MAGISTRÁT HLAVNÍHO MĚSTA PRAHY

## Připomínkování Metropolitního plánu hl. m. Prahy

Druh subjektu		Orgán veřejné moci		
Jméno		Příjmení		
Titul před		Titul za		Datum narození
Jméno/Název subjektu		Městská část Praha-Ďáblice		
Jméno jednatele		Miloš Růžicka		
IČ	231266	ID datové schránky	dkvbw9b	
Ulice	Osinalická	Č. popisné/ č. evidenční	1104/13	
PSČ	18200	Obec	Praha 8	
Telefon	+420 602696391	Email	starosta@dablice.cz

1/ plocha 415/237/4006

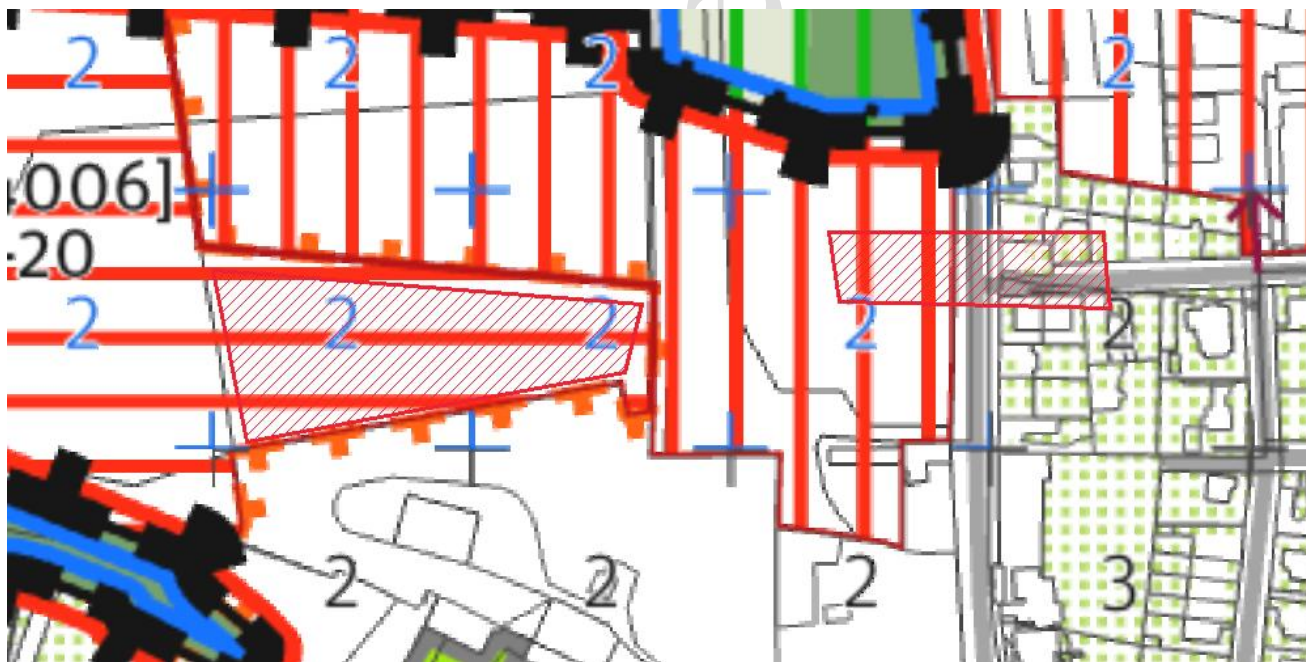
Text vyjádření: Požadujeme vyčlenit část rozvojové obytné plochy 415/237/4006 jako plochu „městská parková plocha zahradní“. Požadujeme změnit typ struktury plochy 415/237/4006 z vesnické struktury na strukturu zahradního města. Požadujeme stanovit uliční napojení plochy 415/237/4006 z křižovatky ulic Ďáblická a U Chaloupek.

Text zdůvodnění: Rozvojové území je v bezprostředním sousedství Statku, jehož dvůr bude přeměněn na náměstí a budovy na provozy služeb. Vznik struktury zahradního města v návaznosti na Statek a zachování části zahrady je urbanisticky žádoucí a umožní vznik komplexního celku, s veřejnými prostory, zelení a soudobým bydlením. Vyčlenění části stávající zahrady za Statkem ze zastavitelných ploch do plochy zeleně bude kompenzováno kapacitnější strukturou zahradního města.

## 105/ rozvojová plocha 413/403/2712

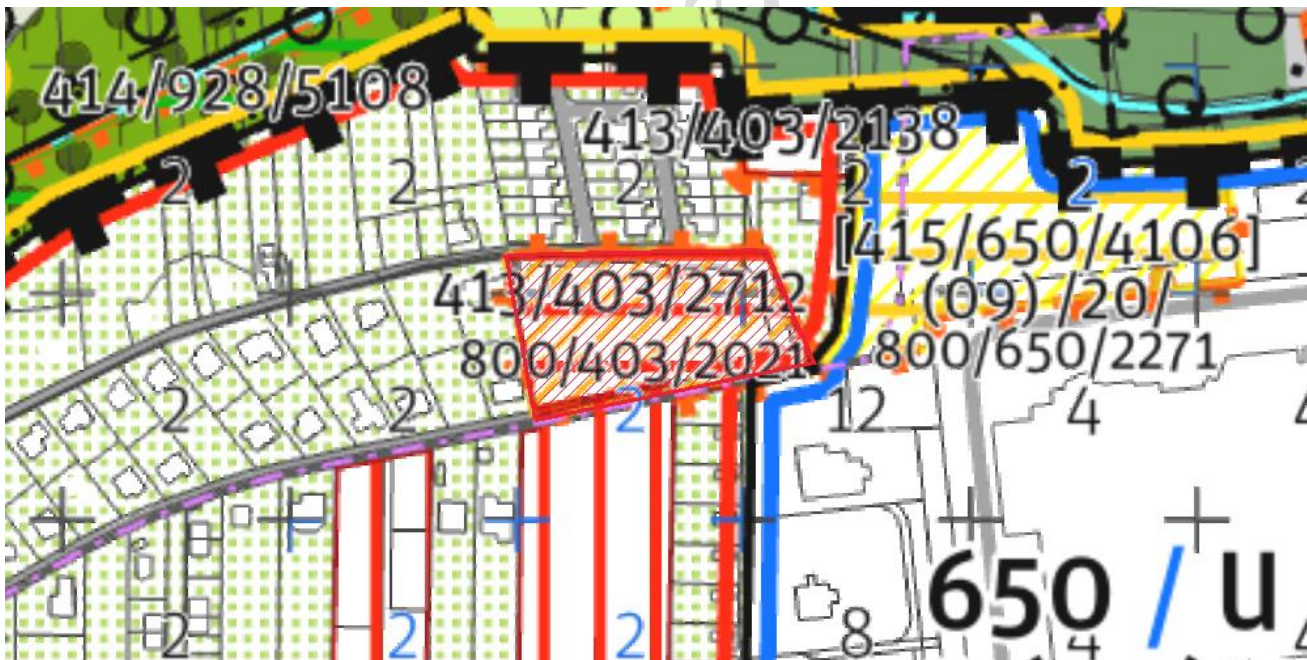
Text vyjádření: Požadujeme změnu vymezení rozvojové plochy s funkcí veřejné vybavenosti na pozemku parc. č. 1646/1, k.ú. Ďáblice (viz příloha) na rozvojové území obytné (odpovídající funkčnímu využití OB dle platného územního plánu hl. m. Prahy).

Text zdůvodnění: Navrhovaná změna byla již schválena Radou i Zastupitelstvem městské části Praha-Ďáblice (usnesení č. 204/22/ZMČ) v rámci návrhu na pořízení změny ÚP hl.m.Prahy tak, jak je navrhováno v rámci této připomínky k návrhu MPP. Důvodem byla zejména špatná dopravní obslužnost lokality s původním určením pro veřejnou vybavenost. Změnu na čistě obytné území podporuje i fakt, že veškeré navazující pozemky tvoří funkční obytné území.

# 106/ rozvojová plocha 415/236/4001

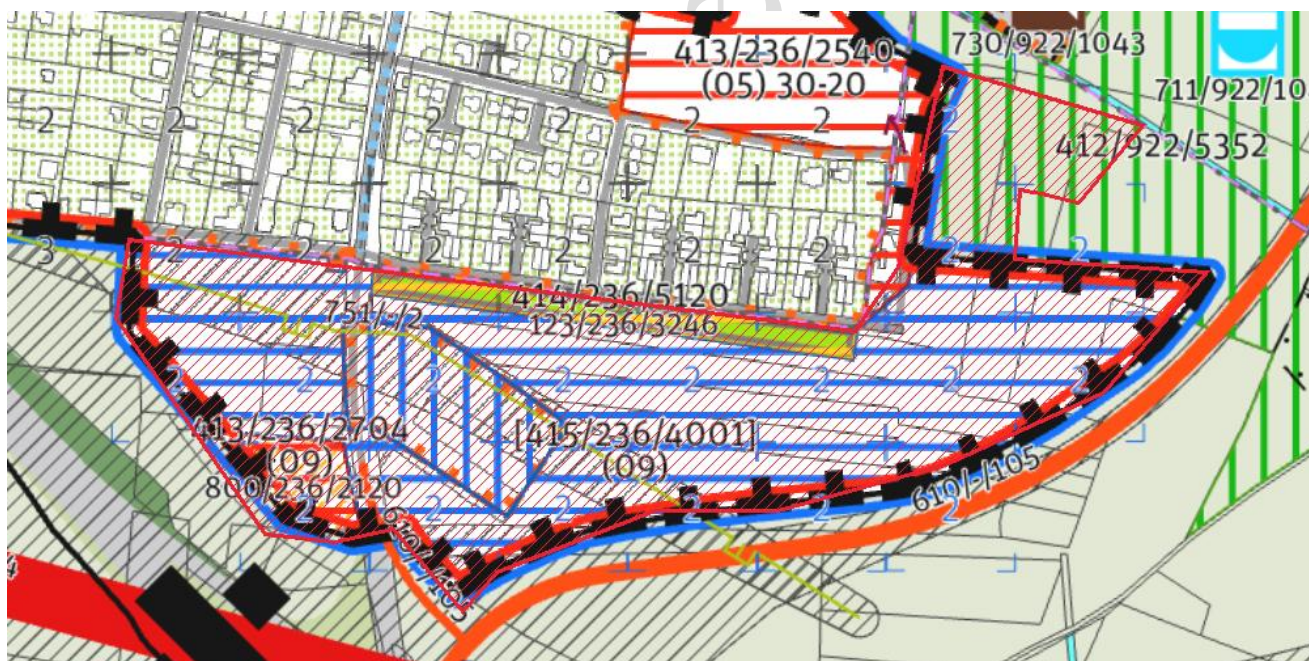
Text vyjádření: Navrhovaná změna se týká pozemků parc. č. 1612/4, 1612/8, 1612/9, 1612/10, 1612/12, 1612/15, 1612/16, 1612/17, 1612/22, 1612/26, 1612/34, vše k.ú. Ďáblice (viz. grafická příloha). Požadujeme sladění návrhu Metropolitního plánu s platným Územním plánem hl.m. Prahy. Plochy určené k zastavění s funkčním využitím SV-D byly nahrazeny zastavitelnou rozvojovou plochou s produkčním využitím 415/236/4001. Připomínka dále reflektuje akutní potřebu výstavby čistírny odpadních vod v této části Ďáblic a využití již vybudované komunikace propojující ulice K Breziněvsi a V pěšinkách přes k.ú. Ďáblice formou rozšíření plochy zastavitelné plochy s obytnou funkcí (dnes OB-B) východním směrem.

Text zdůvodnění: 1) Návrh Metropolitního plánu mění plochy dané platným ÚP určené k zastavění s funkčním využitím SV-D na zastavitelnou rozvojovou plochu s produkčním využitím, což není v zájmu Městské části Praha – Ďáblice. MČ Praha Ďáblice si nepřejí budování dalších velkoprostorových hal podél komunikací, kde hrozí riziko vzniku neprostupných oplocených areálů s vjezdy pro kamiony. Naopak, v této lokalitě mohla vzniknout např. obytná zástavba s veřejnými prostranstvími a dobrou prostupností. Z uvedených důvodů požadujeme zachovat funkční využití ploch, tak jak je uvedeno v platném Územním plánu hl.m. Prahy a v příloze č. 1 této

## 12/ propojení u Beranova

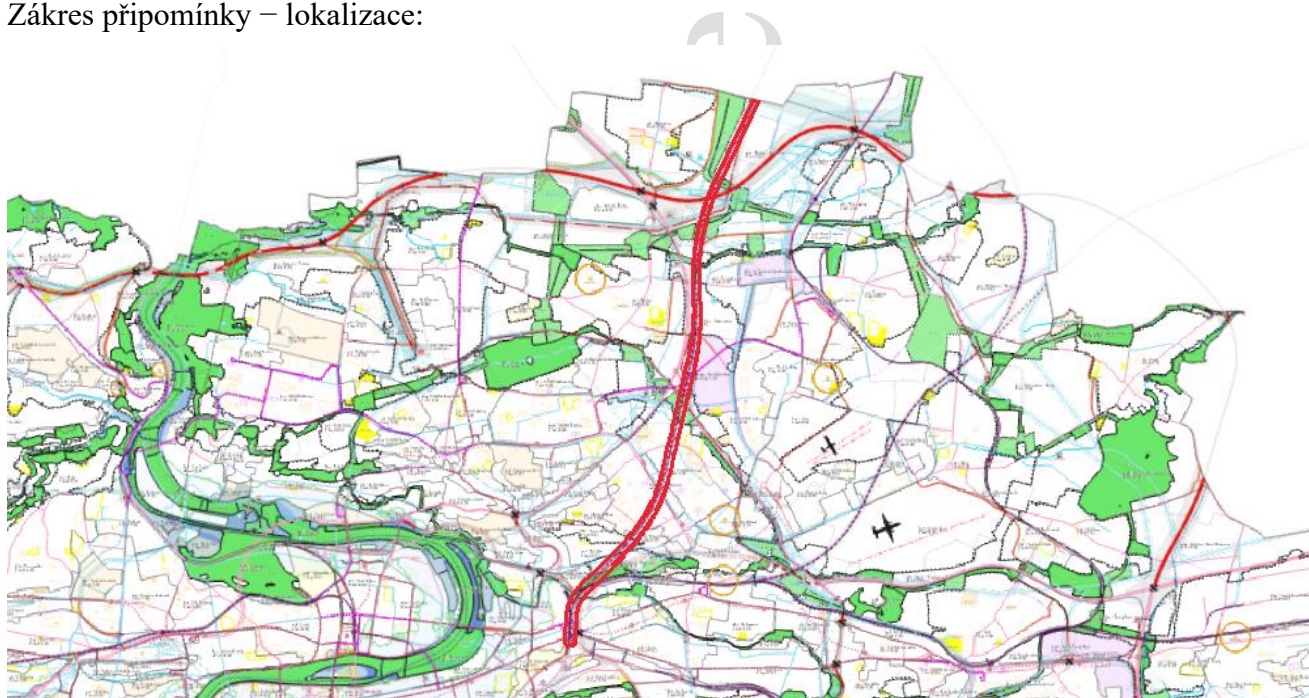
Text vyjádření: Požadujeme vytvoření krajinného propojení lokalit 981 a 982.

Text zdůvodnění: Propojení Ďáblického háje a Čimického háje je logickým spojením zásadních krajinných a rekreačních komponent, s potenciálem vytvoření souvislého pásu směřujícího prostřednictvím navazujících přírodně blízkých ploch až k vltavské kotlině.

## 14/ řešení odhlučnění obce od okolní tranzitní dopravy

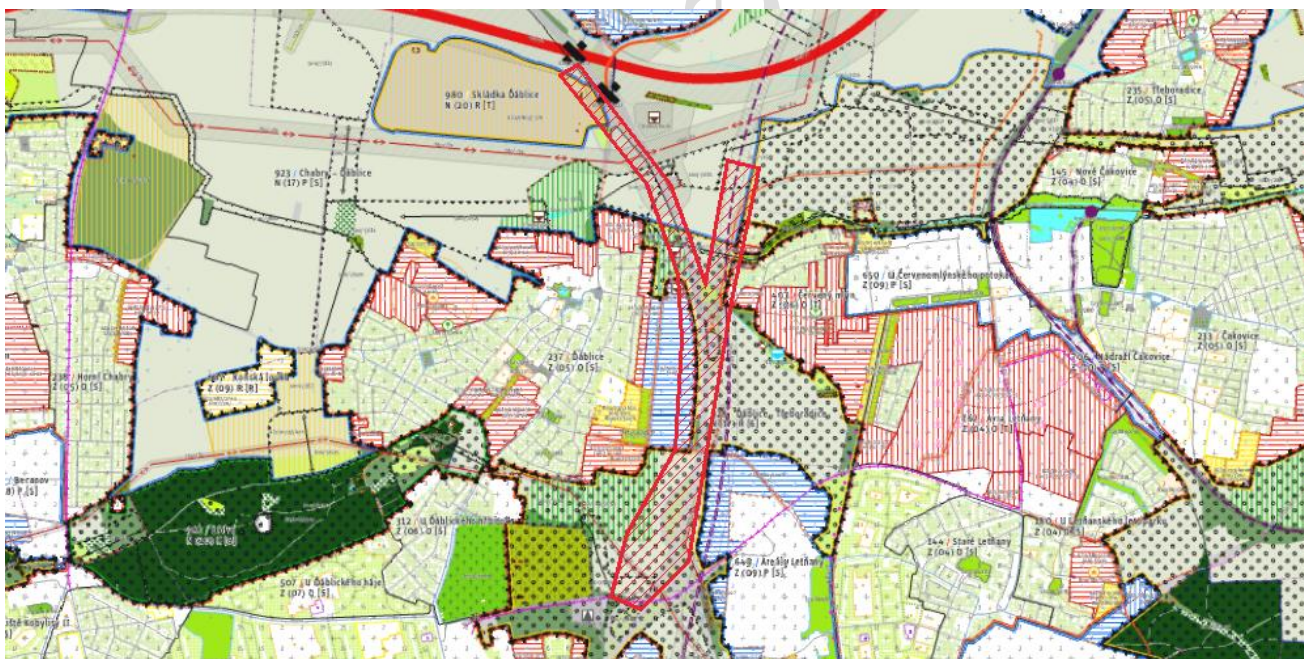
Text vyjádření: Požadujeme řešit územně plánovacími nástroji odhlučnění území městské části od okolní tranzitní dopravy.

Text zdůvodnění: Metropolitní plán zcela pomíjí problematiku ochrany území před nadměrným akustickým a emisním zatížením ze stávající Cínovecké ulice.

## 20/ obchvat Čakovic

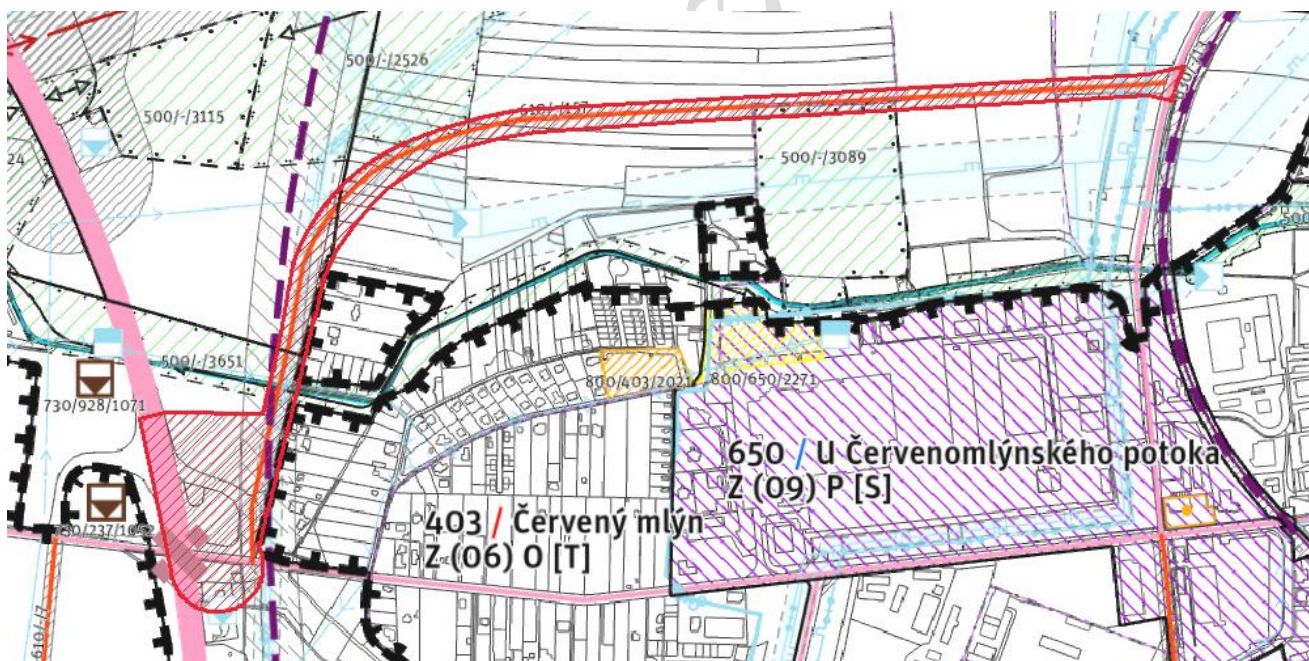
Text vyjádření: Požadujeme zcela vypustit stavbu komunikačního propojení 610/-/157 (obchvat Čakovic).

Text zdůvodnění: Navrhovaná komunikace zásadním způsobem vstupuje do území městské části s důsledky na obytné území, aniž by byl jasný přínos navrhované stavby. Koncept dopravního propojení nebyl s MČ Praha-Ďáblice projednán a není známa žádná studie důsledků zamýšlené stavby ani přínos navrhované komunikace z hlediska dopravního. S takto umístěnou stavbou zásadně nesouhlasíme.

## 21/ prostupnost území – Dražetická ulice

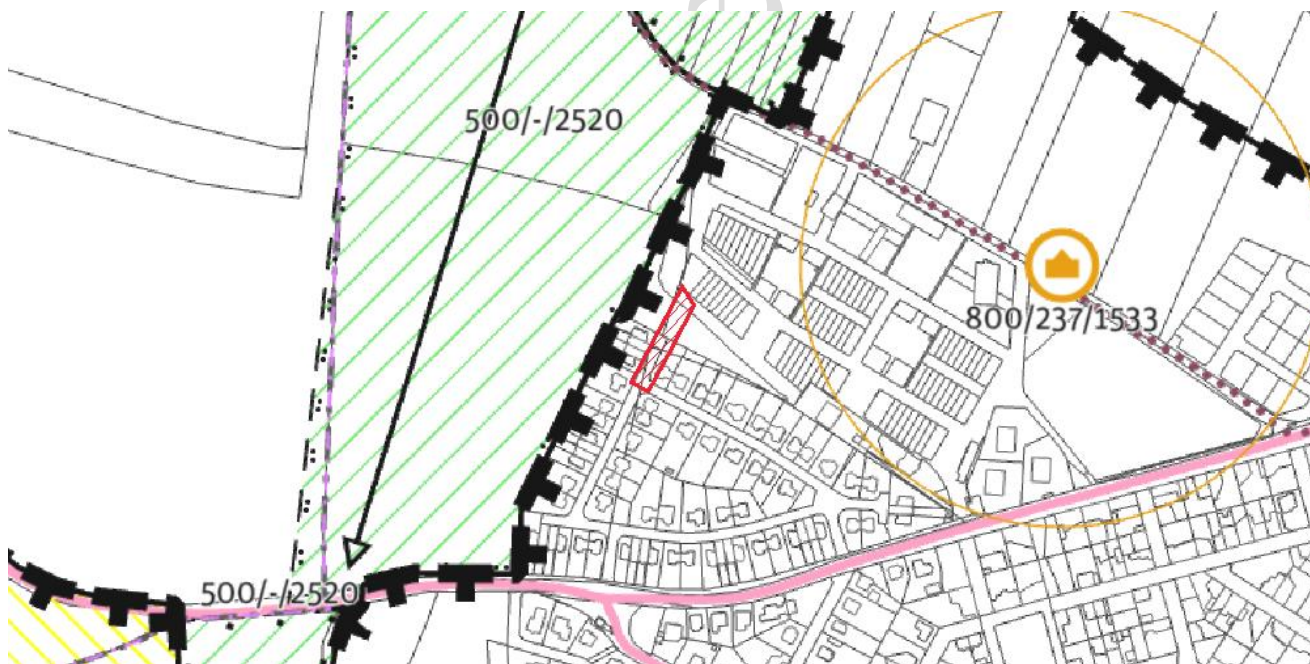
Text vyjádření: Požadujeme vymezení uličního propojení pevnou trasou mezi ul. Dražetickou a rozvojovou plochou 415/237/4005.

Text zdůvodnění: S ohledem na terénní konfiguraci a smysluplnost uliční sítě by měla být rozvojová plocha přístupná z ulice Dražetická – odstranění zaslepené ulice.

### 3/ propojení s Letňany

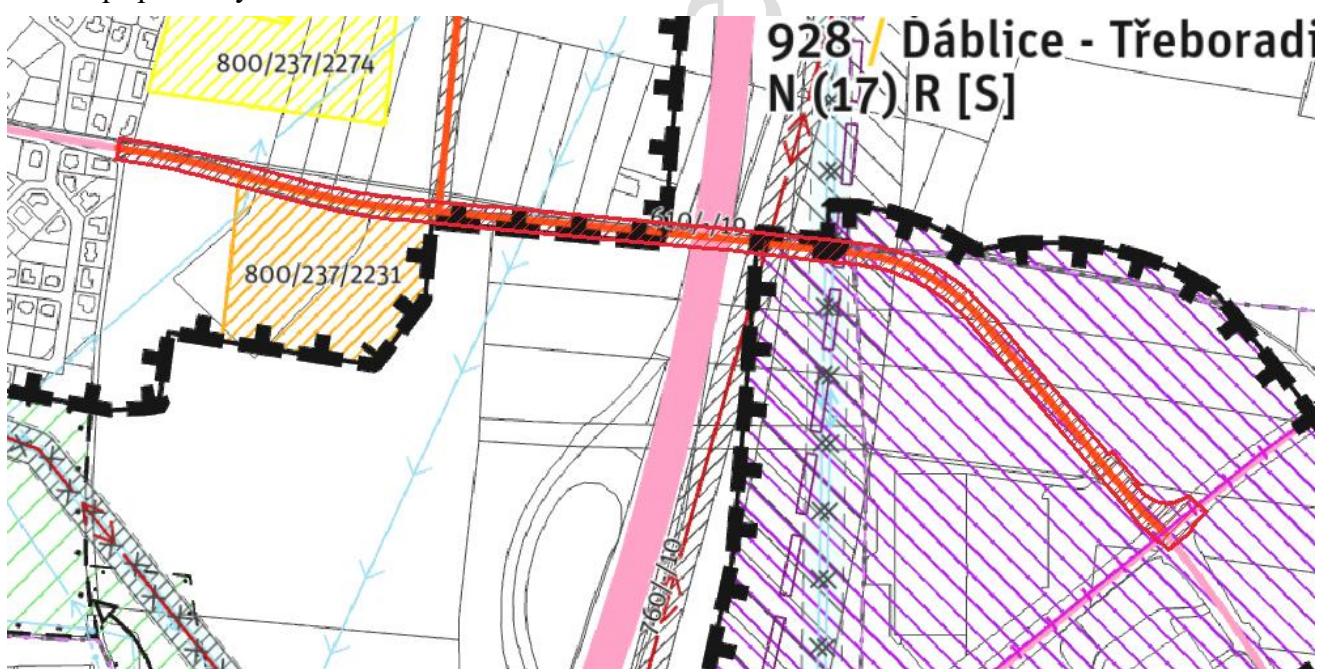
Text vyjádření: Požadujeme navrhovanou stavbu komunikační sítě 910-610/-/19 vymežit pouze pro potřeby pěší, cyklo, popř. vozidel hromadné dopravy, bez přístupu individuální automobilové dopravy.

Text zdůvodnění: Navrhované kapacitní dopravní propojení zavádí na území městské části neodůvodněně tranzitní automobilovou dopravu. Potřeba překonání Cínovecké ulice je přitom v tomto prostoru dána pouze požadavky pěší prostupnosti krajiny. Navržené propojení neřeší negativní důsledky navrhované komunikace na území stávající zástavby a na zdraví obyvatel, zejména na současnou podobu navazující ulice K Lomu a pokračování v ul. Ďáblické. Problematika důsledků vyvolaných dopravních kongescí by byla o to závažnější, že do návrhu byla nově umístěna další komunikace s vyústěním v dotčené lokalitě - tzv. obchvat Čakovic, který je navíc ve skutečnosti "obchvatem" části Ďáblic. V odkazu na hodnocení SEA je k záměru „Komunikační propojení Ďáblice - Letňany (č. 610/-/19)“ je v hodnotících tabulkách dopravní infrastruktury (tj. složka 01b\_SEA MPP\_Přílohy\_20220425, podsložka SEA-MPP\_Pril-07\_Signal tabulky\_2022, podsložka 07-ST\_Infrastruktura\_2022, soubor Dopravní infrastruktura) na str. 70-71 upozorněno na již stávající nadměrné zatížení hlukem v lokalitě, viz věty "nadměrné zatížení hlukem – den – 100 %",

## 5/ rozvojová plocha 413/237/2068

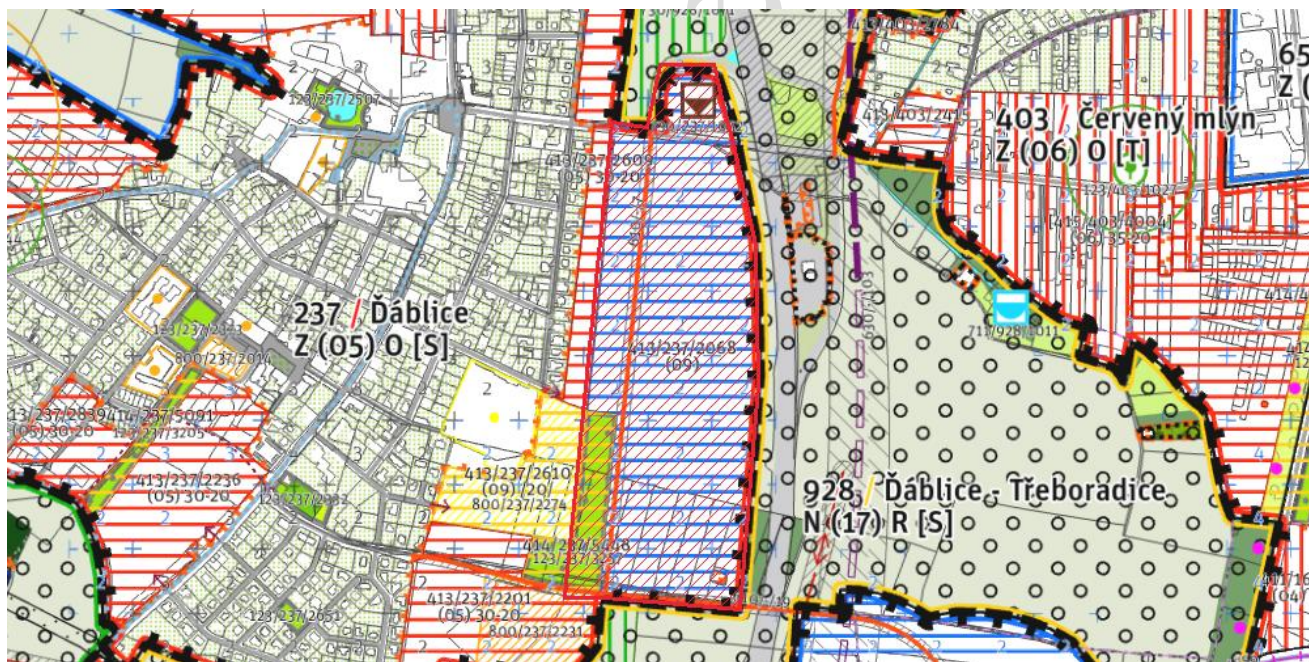
Text vyjádření: Požadujeme upravit uspořádání rozvojových ploch 431/237/2609 a 413/237/2068 dle přiloženého schématu, aby: – plocha 413/237/2609 byla rozšířena tak, aby vznikla ucelená plocha obslužitelná standardní ulicí ve středu plochy a parcelami pro bydlení po obou stranách ulice; – zastavitelná část plochy 413/237/2068 byla zmenšena na úkor vymezení pásma zeleně, které oddělí nerušící výrobu od obytného území.

Text zdůvodnění: Požadavek na vložení zeleného pásu byl předmětem připomínek již v roce 2018. Cílem řešení je poskytnout území akustickou i vizuální ochranu posunem produkční zástavby směrem k Cínovecké ul., s nutným vytvořením zelené bariéry jako předělu k obytnému území.

## 7/ vymezení veřejné vybavenosti v Metropolitním plánu

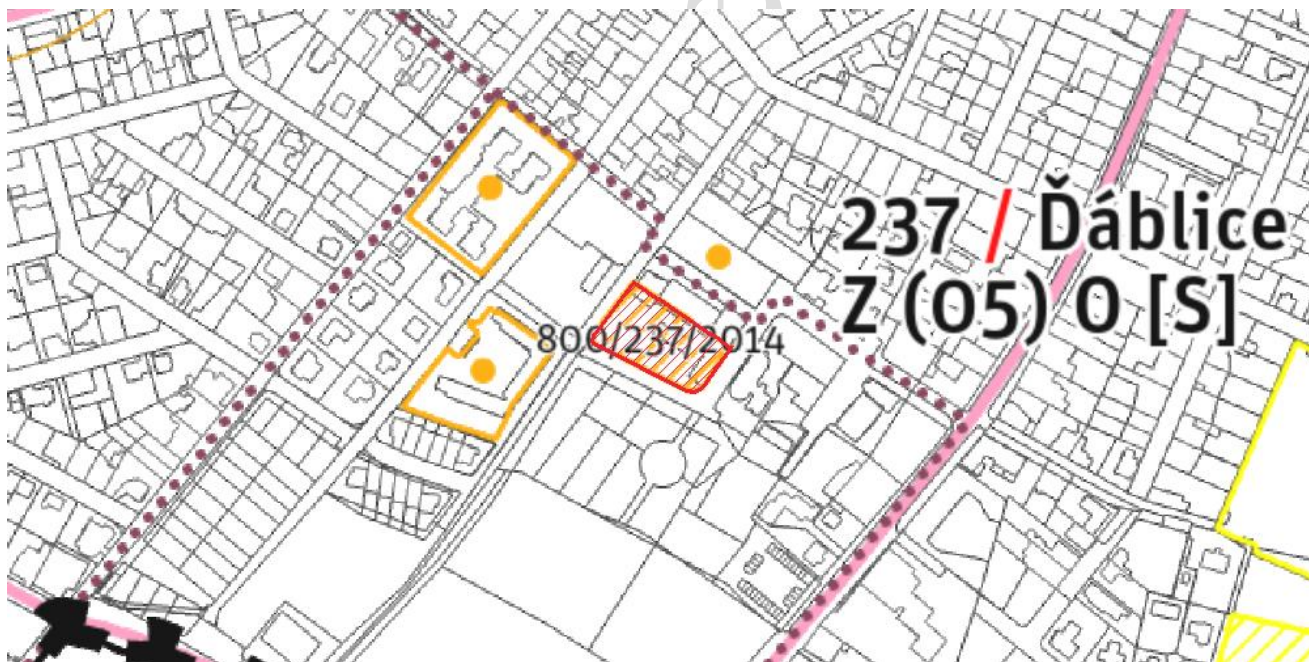
Text vyjádření: Požadujeme stanovit veřejnou vybavenost 800/237/2014 bodovou značkou.

Text zdůvodnění: Návrhem Metropolitního plánu je vyznačena plošná veřejná vybavenost v místě, které je dlouhodobě koncepčně určeno ke zřízení veřejného prostranství, viz též připomínka č. 8.
